iSpindel hobipivo Platinen-Versionen

PCB Version 5.0 PIL für Kegland-**PIL**ling Gehäuse (März 2026)

PCB Version 2.0 (Mai 2021)

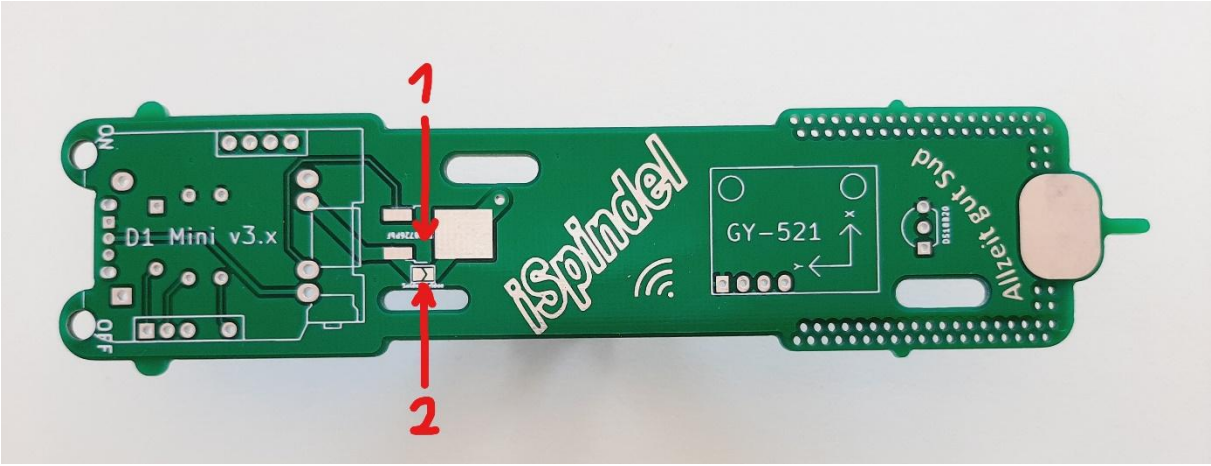
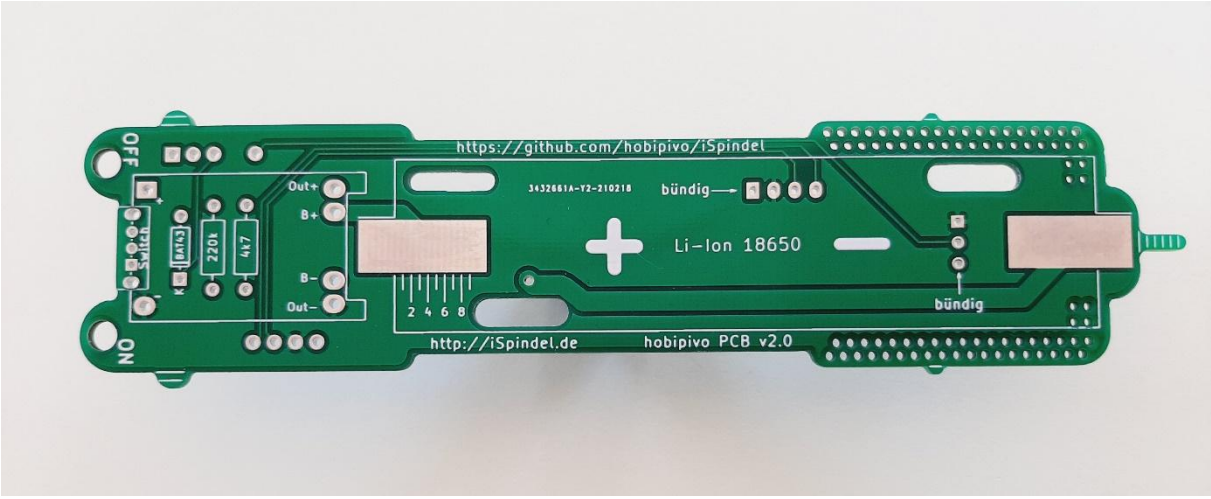
Mit optionalem elektronischen **Verpolungsschutz**:

- Verwendung von N-CH MOSFET IRLR8726PBF (**Q1**) im TO-252AA Gehäuse
- Platzierung von Lötbrücke (**SB1**) zur möglichen Überbrückung, wenn der Verpolungsschutz nicht verwendet werden sollte

Entfernung der zusätzlichen Reset-Funktion

Abstandserweiterung der DS18B20 Lötpins

Zusätzliche Abstandshalter

Zusätzliche Beschriftung und Feinanpassungen

1 > SMD Lötpads für N-CH MOSFET Transistor im SOT-252AA oder SOT-223 Gehäuse
2 > Lötbrücke (**SB1**) (falls der Verpolungsschutz-Transistor nicht verwendet wird)

PCB Version 1.0 (Jänner 2021)

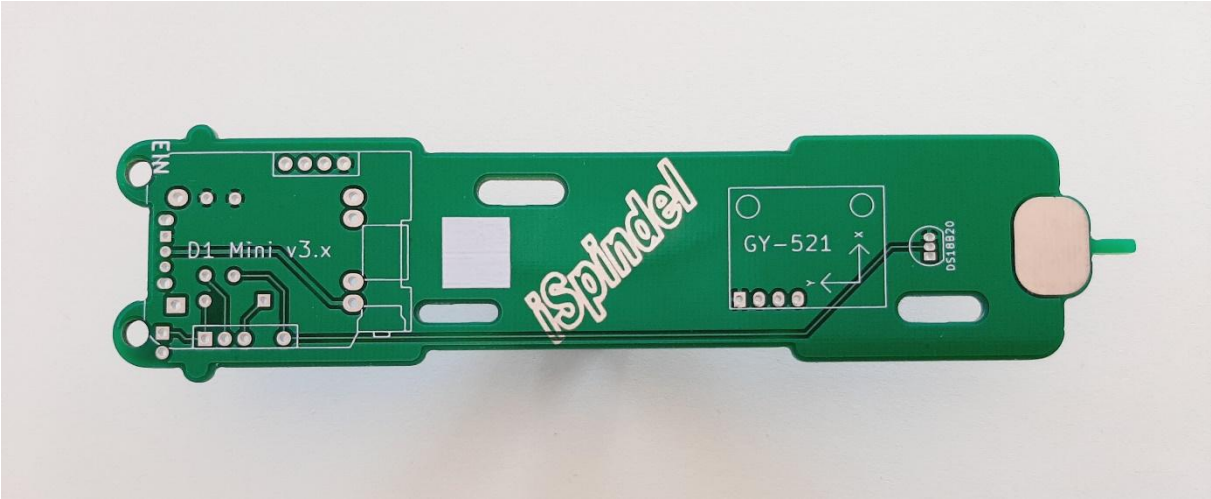
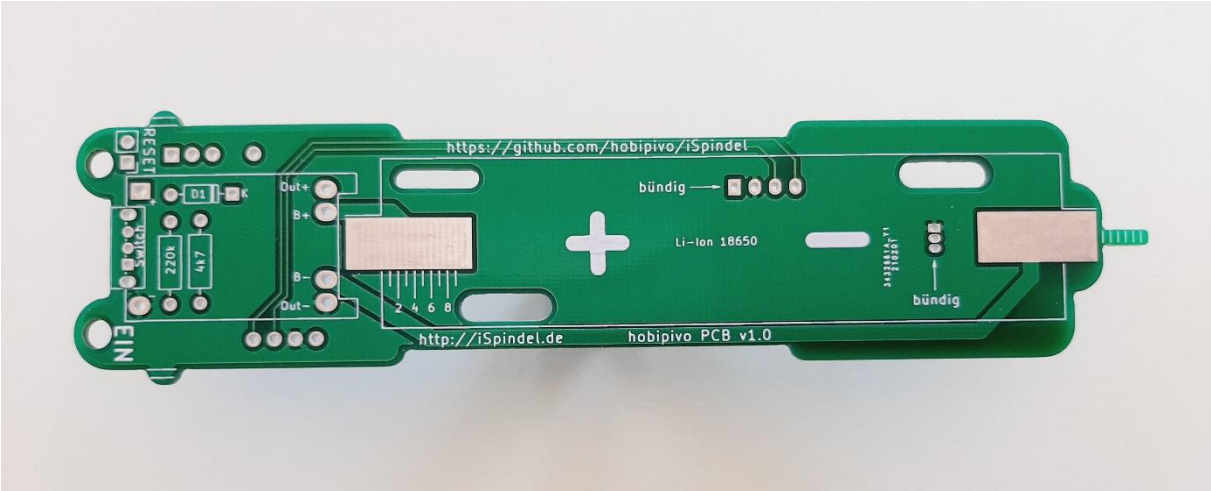
Die v1.0 Platine dient als Prototyp für v2.0

In Anlehnung an das Jeffrey Board wurde dieses um folgende Punkte geändert/erweitert:

- Erweiterung/Änderung der Platinen-Führungsnasen im PETling
- Aufdruck von gut sichtbaren **+ -** Zeichen für den Akkueinbau
- Änderung der Widerstandspositionen (keine zusätzlichen Durchkontaktierungen)
- Verschiebung des D1 mini Modules näher Richtung Deckel
  (Lötstellen von Lademodul beim Wemos nicht mehr im Weg)
- Verschiebung und Änderung des Lademoduls Footprints (Pin-Abstände)
- Änderung des Styles und Position des GY-521 Footprints
- Aufgeräumte Beschriftung
- Verwendung von Kupferplanes für VCC und GND
- Lötpad für Austarieren (24-26° im Wasser)
